Comune di Alleghe (BL). Aggiornamento Piano stralcio per l'Assetto Idrogeologico (PAI) del bacino idrografico del fiume Piave. Ridefinizione delle aree di pericolosità idraulica, ai sensi dell'art. 6, comma 1, lett. B delle N.d.A. del PAI, conseguentemente alla realizzazione di interventi di interesse pubblico in località Vallazza. Rilascio di parere all'Autorità di Bacino Distrettuale delle Alpi Orientali.

Figura 1 – Stralcio tav.40 – Pericolosità idraulica (DPCM 21/11/2013 - G.U. serie generale n.97 del 28/04/2014)

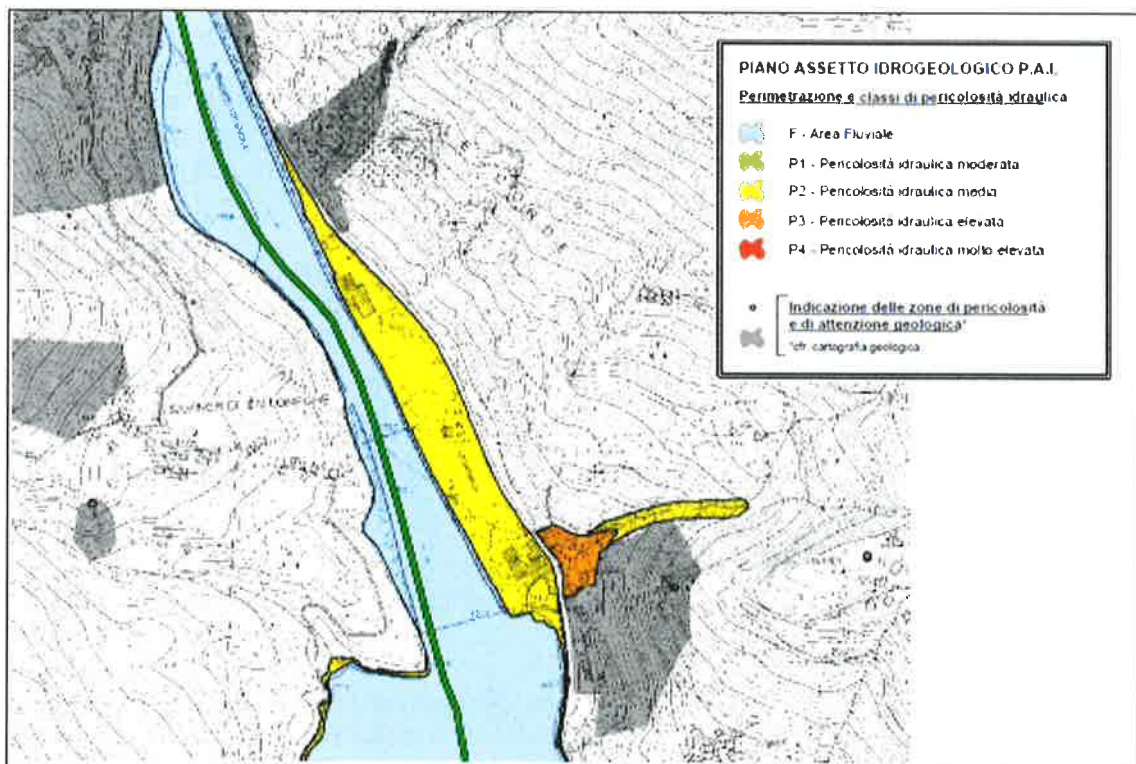
Nell'ambito delle indagini condotte per la redazione del progetto suddetto, è emersa una situazione di limitato franco idraulico che coinvolge località Vallazza, in sinistra idrografica del torrente Cordevole all'incile del Lago di Alleghe, attualmente classificata a grado di pericolosità media P2 come si può osservare nella tav.40 – Pericolosità idraulica del Piano di Assetto Idrogeologico attualmente in vigore.

Figura 6 - Planimetria delle aree allagabili, PAI e profilo longitudinale

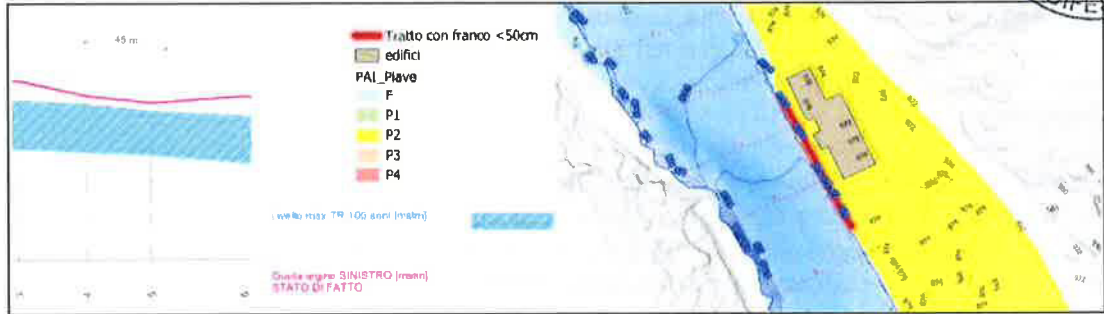
- il tratto a franco insufficiente rilevato dal modello, inteso come franco idraulico inferiore a 50 cm, è quello ricompreso tra le sezioni 3 e 6 escluse, per una lunghezza di circa 45 m, come si può vedere dal profilo longitudinale in figura 6;

Figura 11 – Proposta di nuova perimetrazione

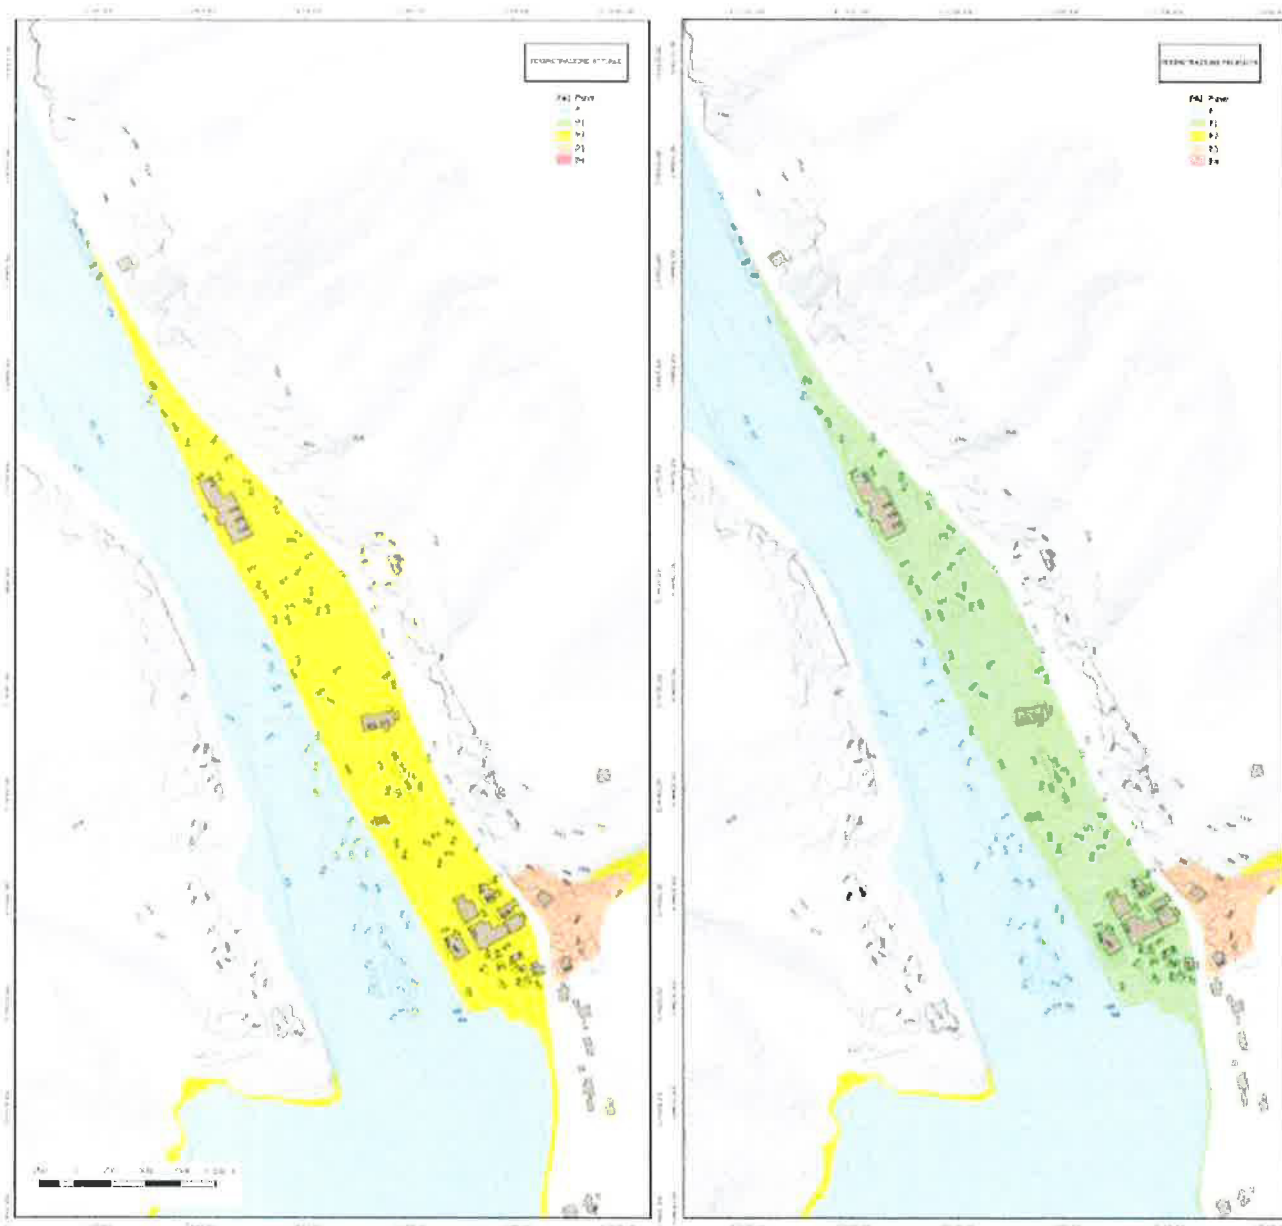
Lo Studio API incaricato ha quindi fornito la valutazione delle nuove condizioni di pericolosità rappresentata nella Figura 11.

In considerazione, quindi, di quanto illustrato dallo Studio incaricato della proposta di nuova classificazione di pericolosità, anche derivata dai dati forniti dalla stessa Autorità di Distretto, e in relazione agli strumenti di verifica a disposizione della Direzione Difesa del Suolo e della Costa, si esprime parere favorevole alla richiesta di cui all'art.6 comma 3 – Punto B2 delle NdA del Piano di Assetto Idrogeologico del Fiume Piave.
